ĮSAKYMAS DĖL ŽEMĖS SKLYPO ŠILUTĖS PL. 46A, KLAIPĖDOJE, DETALIOJO PLANO KOREGAVIMO PATVIRTINIMO

Pavadinimas	Žemės sklypo Šilutės pl. 46A, Klaipėdoje, detaliojo plano (patvirtinto Klaipėdos miesto savivaldybės tarybos 2008 m. gruodžio 23 d. sprendimu Nr. T2-409) koregavimas supaprastinta tvarka.
Žemės sklypo savininkas	Sklypo savininkas – Lietuvos Respublika. Sudaryta valstybinės žemės nuomos sutartis su fiziniu asmeniu V.P. (Valstybinės žemės nuomos ne žemės ūkio veiklai sutartis Nr. N21/98-0042, Susitarimas dėl 1998 m. Kovo 5d. Valstybinės žemės nuomos sutarties Nr. N21/98-0042 pakeitimo, data 2021 balandžio 21 d., Nr. 13SŽN-212-(14.13.55)
Plano rengėjas	UAB „Struktūra ir forma“, Turgaus a. 21A, LT-91246, Klaipėda, tel. +370 67126559 info@sfprojektai.lt Teritorijų planavimo vadovė Aurelija Krasauskaitė (AM atst. Nr. A1986)

Ištrauka iš detaliojo plano, patvirtinto Klaipėdos miesto savivaldybės tarybos 2008 m. gruodžio 23 d. sprendimu Nr. T2-409.

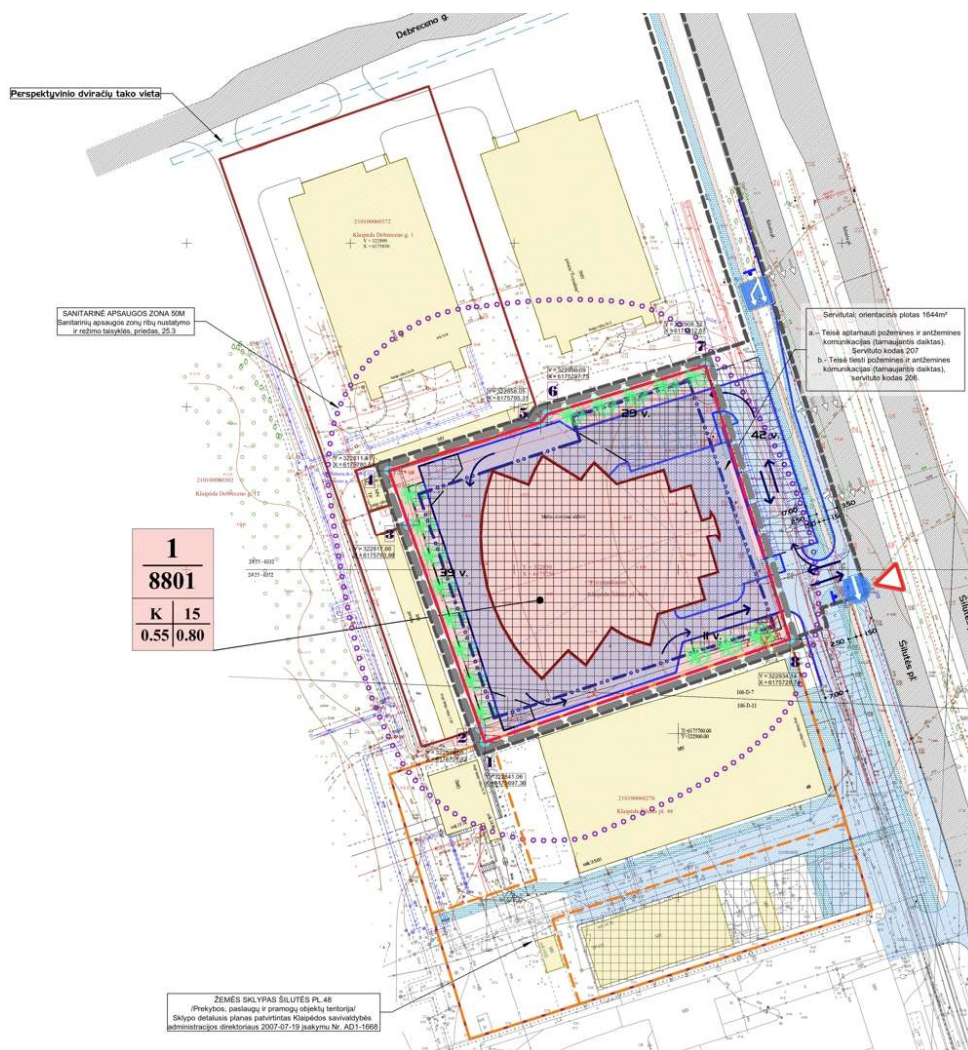
1. Koreguojamas automobilių stovėjimo vietų išdėstymas sklype, atsižvelgiant į pasikeitusią planuojamo pastato konfigūraciją. Automobilių saugojimo vietos numatytos prie visų sklypo kraštinių.

2. Tikslinimas pagrindinio išvažiavimo iš sklypo į Šilutės pl. sprendimas.

3. Tikslinami sklypo apželdinimo sprendiniai. Pasikeitus pastato konfigūracijai ir automobilių stovėjimo vietų išdėstymui tikslinami sklypo apželdinimo sprendiniai. Apželdinti planuojama sklypą pagal visas keturias jo kraštines. Remiantis LR Aplinkos ministro įsakymu "DĖL ATSKIRŲJŲ REKREACINĖS PASKIRTIES ŽELDYNŲ PLOTŲ NORMŲ IR PRIKLAUSOMŲJŲ ŽELDYNŲ NORMŲ (PLOTŲ) NUSTATYMO TVARKOS APRAŠO PATVIRTINIMO“, komercinės paskirties objektų teritorijoms nustatomas 10% sklypo ploto apželdinimas.

4. Koreguojama detalioju planu numatyta orientacinė pastato vieta. Numatoma, kad pastato vieta ir konfigūracija yra tikslinama techninio projekto rengimo metu. Pastatas turi būti suprojektuotas detalioju planu numatytoje užstatymo zonoje.

Detaliojo plano koregavimo sprendiniai (supaprastinta tvarka pagal LR Teritorijų planavimo įstatymo 28 str.9 d)

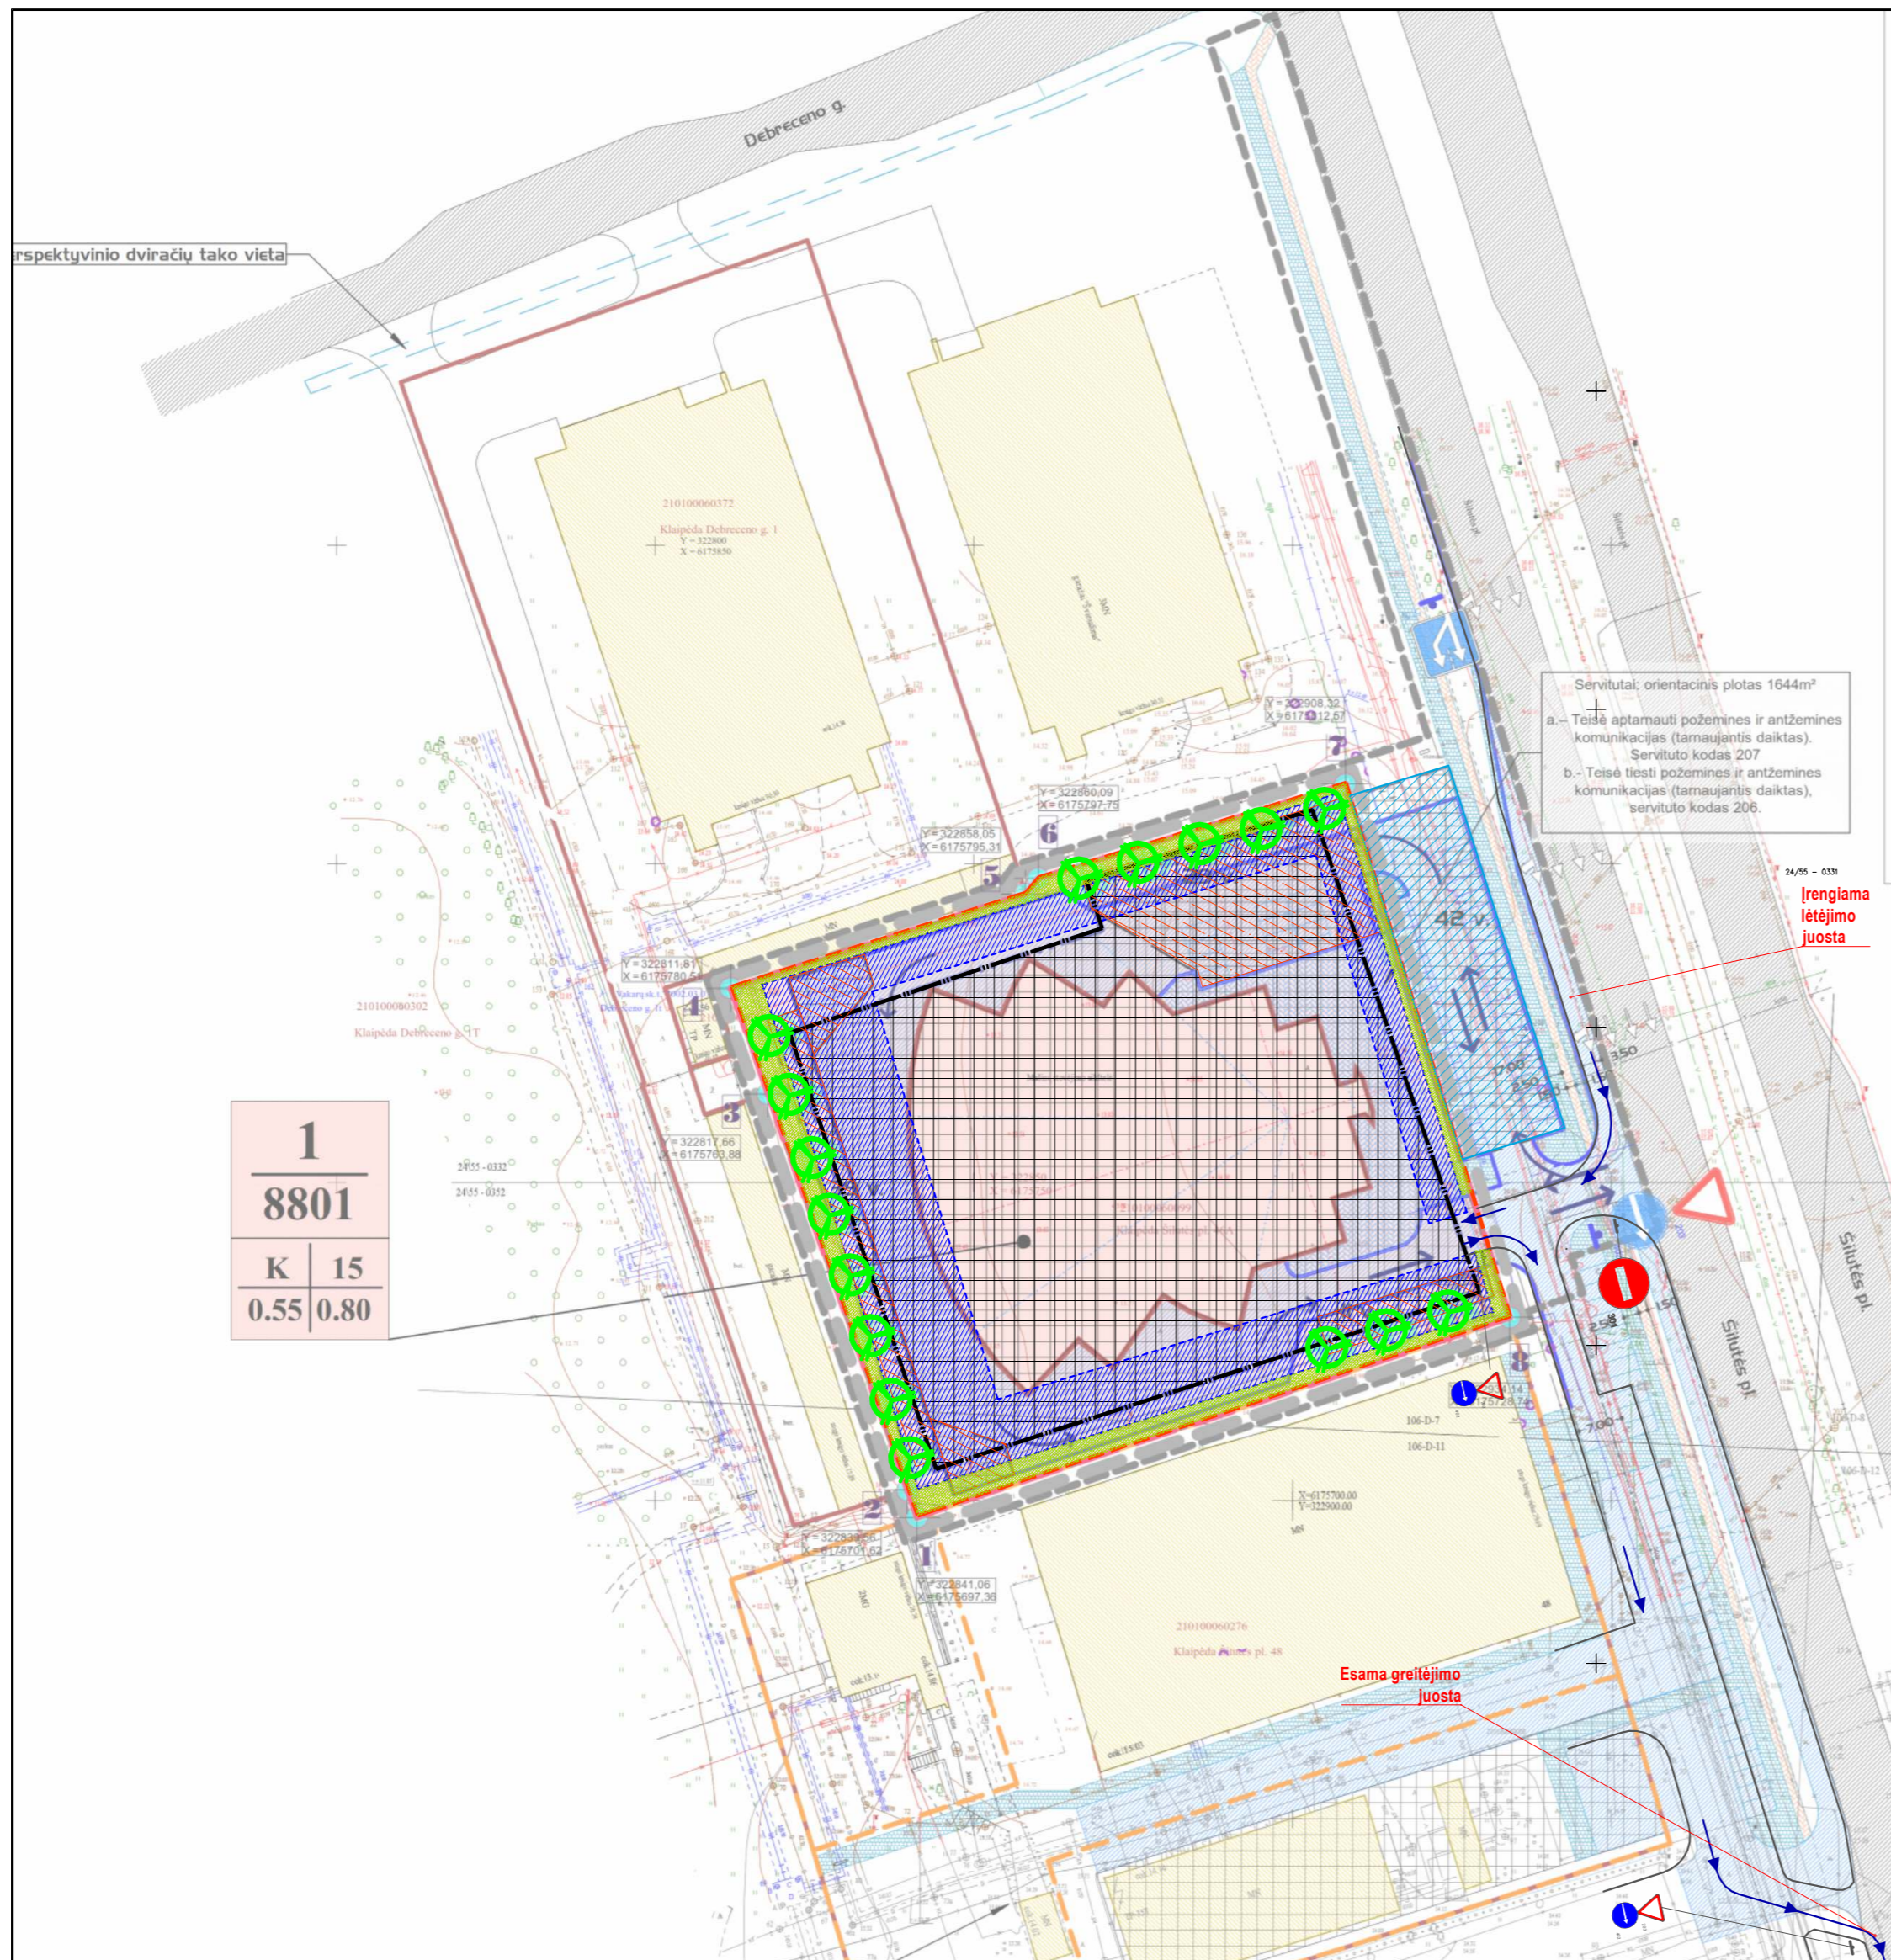
1. Koreguojamas automobilių stovėjimo vietų išdėstymas sklype, atsižvelgiant į pasikeitusią planuojamo pastato konfigūraciją. Automobilių saugojimo vietos numatytos prie visų sklypo kraštinių. Remiantis STR 2.06.04:2014 „Gatvės ir vietinės reikšmės keliai. Bendrieji reikalavimai“ 32 lentelė, projektuojant 101-300 atviro tipo automobilių saugyklą, turi būti išlaikytas ne mažesnis kaip 35m atstumas nuo automobilių stovėjimo vietų iki gyvenamųjų arba mokslo paskirties pastatų langų. Artimiausias gyvenamasis namas yra už 135 m, artimiausias mokslo paskirties pastatas yra už 185m., o gydymo paskirties pastato 500m atstumu nuo projektuojamos automobilių aikštelės nėra.

2. Tikslinama pagrindinio išvažiavimo iš sklypo į Šilutės pl. sprendinys. Pagal STR 2.06.04:2014 6 lentelės reikalavimus negalima B kategorijos gatvėje įrengti įvažiavimus dažniau nei 150 m, lėtėjimo juosta projektuojama kad galėtų įvažiuoti į Šilutės 46A, 48, 48B, 48A ir 50A, o išvažiuoti ties Šilutės 50A kur yra esamas išvažiavimas su esama greitėjimo juosta (neturi lėtėjimo juosta). Lėtėjimo juosta įrengiama sklypo savininko ar naudotojo lėšomis, kaip tai numatyta patvirtintame detalijame plane.

3. Tikslinami sklypo apželdinimo sprendiniai. Pasikeitus pastato konfigūracijai ir automobilių stovėjimo vietų išdėstymui tikslinami sklypo apželdinimo sprendiniai. Apželdinti planuojama sklypa pagal visas keturias jo kraštines. Remiantis LR Aplinkos ministro įsakymu "DĖL ATSKIRIŲJŲ REKREACINĖS PASKIRTIES ŽELDYNŲ PLOTŲ NORMŲ IR PRIKLAUSOMŲJŲ ŽELDYNŲ NORMŲ (PLOTŲ) NUSTATYMO TVARKOS APRAŠO PATVIRTINIMO", komercinės paskirties objektų teritorijoms nustatomas 10% sklypo ploto apželdinimas. Galiojančiame detalijame plane buvo numatyta pasodinti 16 medžių. Šis reikalavimas perkeliamas. Tikslus planuojamų pasodinti medžių kiekis ir vieta sprendžiami pastato techninio projekto rengimo metu rengiant aplinkotvarkos sprendinius, įvertinus gretimybės, inžinerinius tinklus.

4. Koreguojama detaliojuoju planu numatyta orientacinė pastato vieta. Numatoma, kad pastato vieta ir konfigūracija yra tikslinama techninio projekto rengimo metu. Pastatas turi būti suprojektuotas detaliojuoju planu numatytoje užstatymo zonoje.

Klaipėdos miesto savivaldybės tarybos 2008 m. gruodžio 23 d. sprendimu Nr. T2-409, patvirtintame detalijame plane buvo nustatyta sanitarinė apsaugos zona 50 m, vadovaujantis LR Aplinkos ministerijos patvirtintomis „Sanitarinių apsaugos zonų ribų nustatymo ir režimo taisyklėmis“. Šis teisės aktas nebegalioja. Jį pakeitė Lietuvos Respublikos specialiųjų žemės naudojimo sąlygų įstatymas. Šiame įstatyme a automobilių prekybos, remonto ir panašioms objektams sanitarinės apsaugos zonos nenustatomos. Ši sanitarinė apsaugos zona nėra įregistruota nekilnojamojo turto registre.
